# Ihre Meinung zur mobilen Bank ist gefragt!

Auswertung der Umfrage: Beteiligung zur Nutzung der ersten Version einer mobilen Bank auf dem Tempelhofer Feld

## Sprechstunde Mobile Bank am 18. und 21.09.2019 / Jan Schultheiß

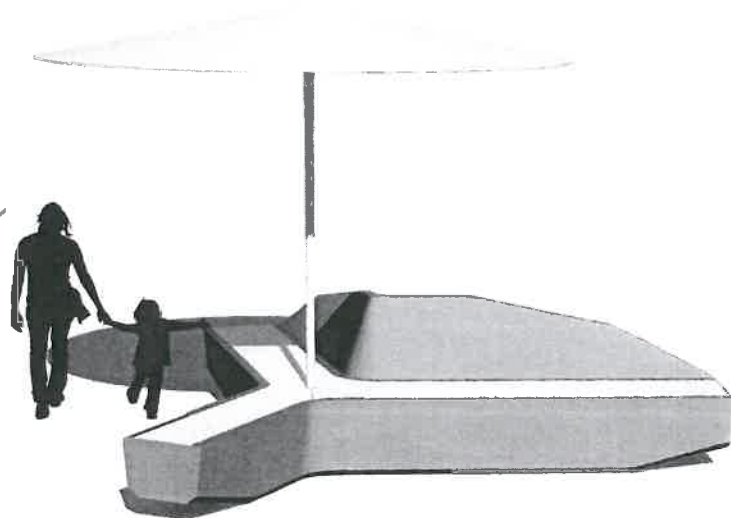
Teilnehmer	3.2 Wenn nein, warum haben Sie die Bank vor der Benutzung nicht versetzt? (Kommentarfeld: Sonstiges)	4.2 Wenn nein, warum sind Sie mit dem Material nicht zufrieden? (Kommentarfeld: Sonstiges)	9 Weitere Anmerkungen zur mobilen Bank (Kommentarfeld)
H3		Sitzfläche ja, Metallfläche nein	Ich finde die vorhandenen Bänke gut. Es tun gut 100 weitere Bänke entsprechend der vorhandenen.
H4	fühlen uns als Pärchen leicht diskriminiert	Das Material wirkt leicht befremdlich und verleitet auf den ersten Blick nicht zum Platz nehmen.	ein bisschen zu abstrakt
H5	nur getestet	Verarbeitung. Zu viele Spalten in denen sich Kleidung und Sitzhaut (bei kurzen Hosen) einklemmt. Material zu heiß unter Sonneneinstrahlung?	Die Form ist toll!
H6	Ist an dem Schild festgekettet.	im Winter zu kalt (Metall)	
H8	Die Bank ist angekettet.		
H9			
H10			Bank ist okay, aber hässlich.
H11			Warum nicht aus Holz? Wie heiß wird die Bank im Sommer? Die Form ist gut! Vielseitig! Könnte schöner aussehen, evtl. lackieren?

H12			Am allerbesten gefallen mir die alten Bänke mit hoher Lehne und abgerundet.
H13			Sie ist sehr hässlich. Ich habe nur bequem angekreuzt, weil sie bequemer war als gedacht, aber so bequem ist sie auch nicht.
H14		Weil es Kunststoff ist.	
H15	Ich nehme sie so an wie sie steht.	What about wood.	
H19	Die Bank wird eiskalt. Warum keine nachhaltigen Materialien? Holz? Sonnenschirm ist klasse!		Generell super Idee!
H20	Alter, zeig mir die 3 Leute, die das versetzen können!!! Endlos schwer und wir sind schon mega stark.		Unpraktisch für zusammengehörige Gruppen; besser ründlich zueinander! Wenn sich jeder anlehnt, hat man keinen Blickkontakt. Also ganz ehrlich, voll enttäuschend, traurig, armes Geld. Entschuldigt die Ehrlichkeit.
H21	Zu zweit unterwegs.	Zu kalt. Sowohl Stahl als auch die Sitzfläche.	Schirmständer ist praktisch, aber wer hat schon einen Sonnenschirm dabei. Bank sieht nicht schön aus.

H22			Super organisch. I love ZINK.
H23			Einen Sonnenschirm bringt doch niemand mit! Sonst gute Idee ...
H24			Wo ist der Schirm?
H25			Tolle Idee!
H26			Die Idee ist sehr gut, aber die Bank ist viel zu schwer. Viel Erfolg :)
H27		Zu kalt.	
H28	Die Bank ist zu schwer.	Im Gegensatz zu Stahl und Stein (rot-weißer Block nebenan) ist das Plastik am Morgen nass vom Tau. Und der Herbst kommt.	Prima Idee!
H29		Es wirkt sehr ungemütlich.	Find sie wirkt eher wie schlechte moderne Kunst und hat wenig etwas mit einer bequemen Sitzgelegenheit zu tun.
H30	Wir waren nicht alleine auf der Bank, da saßen schon 2 Leute. Danach war sie für 3 Leute zu schwer.		
H31	Tisch, Oberflächen ohne Grat. Modular erweiterbar. Wasserablauf.	Holz wäre schöner.	
H32	Viel zu schwer zum Versetzen.		Sehr schön und stylisch!
H33		kalt, hart, ungemütlich, hässlich	
H34			Love It!
H35	Pause beim Joggen. Keine Zeit für lange Pause.		Super!

H36	Griffe sind dafür sehr nützlich!		Tolle Idee!
H38			Wird im Herbst + Winter sehr kalt werden
H39	War jemand da und ich wollte ihn nicht stören.		Gute Idee!
H40	Kein besonderes Interesse & gerade bemerkt, dass festgekettet.	Im Herbst + Winter zu kalt! Und wahrscheinlich im Sommer zu heiß. Letzteres kann ich im Moment nicht bestätigen.	Bänke aus Metall sind ab 18°C einfach schlecht & frieren den Körper durch.
H44	Es saßen bereits Leute auf der Bank.		Lässt sich diese Bank aus recycelbaren Materialien fertigen?!
H45	Mehrere Personen saßen bereits auf der Bank.		Wasser (Regen) läuft aufgrund eines Gefälles ab?
H46	Testphase		schwer zum Tragen; mehr Löcher für Schirme; Rollen zum Transport?
H47		Ist zu schwer.	Ist eine super Idee, aber leider sehr schwer.
H49			Kissen
H51	Und weil eine Mutter daneben ihr Kind gestillt hat.	Es fühlt sich ein bisschen kalt an.	Ich finde ihn super. Well done! Es passt sehr gut mit dem Feld.

H52		Ist zu kalt am Hintern.	Farbe für Sitzfläche (siehe Umfragebogen)
H53			
H54	Prototyp		Die Sitzfläche könnte eine andere Farbe haben z. B. gelb oder weiß. Mobile Bank viel schöner als die rot-weißen Bänke.
H55		Sie ist aus Plastik - fände Holz besser oder das Material der Lehne.	
H56		Stahl ist kalt am Hintern.	Viel schöner fände ich eine Konstruktion aus Holz!
H58	Sie ist viel zu schwer. Könnten sie nicht mal anheben.		
H59	Viel zu schwer	Im Winter zu kalt, im Sommer zu heiß. Warum Metall?? Holz wäre perfekt!!!	Zu schwer. Es wird bestimmt dahinter gepinkelt!! Weil sie wie ein Sichtschutz ist.
H60			evtl. zu schwer (leider); dritte Sitzfläche wäre auch möglich (zumindest bei einigen Bänken)
H61			gelle Bank
H62			Material sollte nochmal überdacht werden
H63	Test	nicht haltbar + Plastik	evtl. an jedem Ende eine Hülse für kleinere Sonnenschirme
H64		Lehne wird zu heiß.	
H65		Aus Holz wäre es mir lieber.	Der Sonnenschirm ist das Beste!!!

H66		Vielleicht zu warm im Sommer.	Supi ]
H67		Aber in der Sonne wird sehr heiß. Die Metallfläche ist sehr schön verarbeitet, die Sitzfläche ist etwas steril, hart. Holzfläche wäre einfacher.	Das Design ist sehr schön. Vielleicht könnte man auch auf die andere Seite hängende Sitzflächen bauen.
H70	Versetzen finde ich nicht so gut. Könnte torpediert werden.		
H71		Es sieht schnell "versifft" aus. Vom Sitzgefühl aber gut.	Es ist eine sehr gute Idee, die hoffentlich zur Umsetzung kommt.
H72	Sie ist angekettet. Farbe nicht so schön.	Kalt. Blasenentzündung.	Massagefunktion? Coole Idee, aber größer wäre gut. Kein manspreading. Stay woke, stay soft.
H73			Holz als Material wäre schöner; Metall wird in der Sonne zu heiß. Weiße Farbe sieht schnell dreckig aus (Rot-Weiß-Rot wie sonst. Bäume wären schöner).
H74	Ich bin schwanger.		
H75	Schöne Idee, aber sehr schwer.		
H76	Es waren keine drei Personen da; Auch Bänke machen, die 1 Person versetzen kann.	Es soll aus natürlichem Material sein: regional, ressourcenschonend, nachhaltig: Holz	Warum wird nicht eine klimafreundliche Bank gebaut, Herkunft d. Materials + Recycelbarkeit schon im Bauplan + Umsetzung; Die Klimabank: Die Bänke haben Vorbild-Charakter, Menschen aus aller Welt werden sie benutzen!

H78			Bitte in pink.
H79		Kalt. Winkel nicht gut zum Quatschen.	
H80		Es wird im Sommer zu heiß / im Winter zu kalt.	Es müsste sich mehr angelehnt werden können. Variabel: Liegen und sitzen. Man würde sich nicht zu jmd. Fremdes auf die Bank dazu setzen. Feld ist zu groß. Lieber mehrere kleine Bänke.
H81		Kunststoff oder Holz würde es schöner sein.	Die Bank sieht wunderbar aus, passt gut mit Tempelhofer Feld. Vielleicht eine rote Farbe passt auch gut.
H82	Kein Lust etwas zu verschieben!	Holz wäre besser.	
H83	Viel zu schwer.	Sie wird zu heiß in der Sonne; zu schwer	Bleibt sie angekettet?
H84		Metall im Sommer zu heiß, im Winter zu kalt.	
H85			Den Griff in das Volumen integrieren, als ein Teil eines Flügels.
H86			Bitte in rot.
H88	Ich finde die Bank nicht einladend.		Dieses Material halte ich für nicht geeignet. Im Sommer zu heiß, im Winter zu kalt. Nicht nachhaltig. Wenn die Sonne draufscheint blendet es über weite Strecken. Gibt besseres.

H89	Super mit dem Versetzen, aber ob man das wirklich h braucht?		Es gibt viel zu wenig Bänke, z.B. in der Hasenheide. Da gibt es den Pavillon und vielleicht 8 Stück oder so. Dort wären auch welche sehr schön.
H91		Ich bevorzuge Holz.	Ich finde die Idee von mehreren mobilen Sitzbänken super, die Ausführung bzw. die Wahl des Materials für eine Versetzung der Bank ungeeignet.
H92	Wozu?		Die Holzbanke tun es auch.
H93	Finde ich ne klasse Ergänzung!		Top Jungs, Tooooooooop!
H94	Zu faul.	Holz ist wärmer.	
H95			Ich würde mich über mehrere dieser Bänke auf dem Feld freuen! Wäre es eine Option die Griffe der Bank farblich (Signalfarbe) abzusetzen?
H97	Schöne Idee. Für mich ist das Feld nur kein passender Ort. In den bebauten Gebieten halte ich die Nummer für sinnvoll. Bsp.: Herrfurthplatz		
H98	Die Bank ist unangenehm anzusehen, eine Versetzung wäre allenfalls gut, wenn sie ganz vom Feld verschwinden würde.		Überflüssig! Warum zum Teufel kann das Feld nicht schön grün und geräumig bleiben?

H99	Es saßen bereits Leute drauf.	Wenn keine Sonne, ein wenig kalt.	
H100	Ich wollte mich gar nicht hinsetzen.		Ich finde man kann schön auf dem Gras sitzen oder den anderen Bänken. Außerdem nicht alles "möblieren", ist hässlich.
H101	Viel zu schwer.		
H102			Design ist schön. Ist das Material ok für die Umwelt?
H103			Wäre schön Brunnen zu haben.
H104			Gute Idee! Brunnen wären auch eine gute Idee!
H109	Halte ich für Quatsch.	Holz wäre besser.	An sich super Idee.
H111		Zu wetterabhängig (Hitze, Kälte)	Tolles Projekt - nur Bänke mir Lehne sind wichtig, danke!
H114	Die Bank braucht Rollen!!!	Zu kalt, bitte kein Plastik.	
H115			Es wäre besser, wenn sie aus nachhaltigen Materialien ausgeführt wäre, aus Holz z.B.
H116	Es saßen andere Menschen darauf.		Vielleicht bequemer gestalten aus Holz, tiefere Sitzgelegenheit, es ist ein wenig zu schmal
H118		Es wirkt nicht besonders witterungsbeständig.	Das Metall ist wahrscheinlich meistens entweder zu kalt oder zu warm. Heute geht's.

H119			Metall wird kalt.
H122		Metall wird kalt im Winterhalbjahr.	
H123		Metall wird wahrscheinlich heiß.	Tolles Projekt. Bänke wären auf jeden Fall super!
H124		Metall heizt sich auf.	
H125	Saßen Leute drauf.	Wird sofort zugeschmiert. Recyclingmaterial wäre toll!	
H126		Die Sitzfläche ist gut, aber die Lehne aus Metall könnte im Sommer sehr heiß werden.	
H127	Sieht schwer aus. Käme nicht auf die Idee.		Der Sonnenschirm könnte auch in die Lehne integriert werden, damit die Sitzfläche größer wird und auch als Liegefläche genutzt werden kann. Die metallische Rahmung und Lehne ist an kälteren Tagen sehr unpraktisch, weil es dann zu kalt ist um sich darauf zu setzen.
H129		Es wird im Sommer zu heiß. Alternative: Holz	
H130		Wird heiß im Sommer.	
H131			Der Sonnenschirm schützt die Bank nicht vor Sonne.
H132		Das Metall könnte im Sommer zu heiß sein!	
H135		Das Material ist kalt.	Warum keine Sitzfläche an der Rückseite der Lehne?

H136			Hinter der Lehne eine andere Bank.
H140			Altterruhesitz - genialer
H142		Ich weiß nicht, ob sie im Sommer zu heiß wird.	Ich finde das Papier und den Druck zu aufwendig. Umwelt?
H147		Metall ist nicht geeignet.	
H148			Räder oder Rollen um die Mobilität auch für schwächere Personen zu gewährleisten. Schirm in die Rückenlehne integrieren.
H149			Hinter der Rückbank, Abstelllager Getränke, Mülleimer, Aschenbecher.
H152			Viel zu schwer. Dann lieber etwas aus Holz - bequemer. Gute Idee, dass man zu dritt tragen soll, aber trotzdem zu schwer.
H153		Innenplatten nicht schön und unbeständig.	
H154			Abstellmöglichkeiten für Getränke / z.B. Spiele spielen etc.
H155		Schrauben stören; Temperatur zu kühl bzw. zu heiß ...??	Glaube das Alu wird auch zu heiß im Sommer?! Vielleicht Alu Skelett mit Holzrippen zum auswechseln.
H157		Das Metall wird im Sommer sehr heiß sein. In kurzen Hosen verbrennt man sich dann schnell.

H158			Es kamen 2 Personen hinzu, bewegt bekommen haben wir sie nicht.
H159	Nicht barrierearm. Was ist mit Menschen mit Behinderung, Rückenproblemen, alten Menschen?		
H162			Das Metall wird selbst im herbstlichen Sonnenschein SEHR heiß.
H163			Ich finde, dass die mobile Bank die naturnahe Atmosphäre des Feldes zerstört.

- Material Metall: wetterbedingt heiß bzw. kalt (III)
- Bank zu schwer (IIII)
- Rückenlehne zu niedrig
- Rückenlehne zu steil
- Material Pressspan ist bei Regen nicht beständig

- Sitzfläche auch „hinten“/auf Rückseite möglich? → dadurch mehr Sitzmöglichkeiten
- Rollen (mit Arrestier-Funktion) zum leichteren Transport?
- Holz als Material attraktiv aber zu schwer?

- Kunstharz als leichtes Material zur Reduzierung des Gewichts?
- Trage-Griff sollte höher sein, damit auch ältere Interessierte die Bank bewegen können

- Die Bank sollte an ihren Enden länger sein
- Wurde der Wasserablauf getestet, damit Regenwasser nicht auf der Bank steht sondern abfließt?
- Vorsicht: Schirm-Loch könnte für Zigaretten oder Müll genutzt werden

- Mehr Löcher für Sonnenschirm je nach Sonnenstand
- Die Schirme sollten kostenlos zur Verfügung gestellt werden und eine Propelleroptik haben
- Zu prüfen: Ausklappbare Tische/Armlehnen möglich?
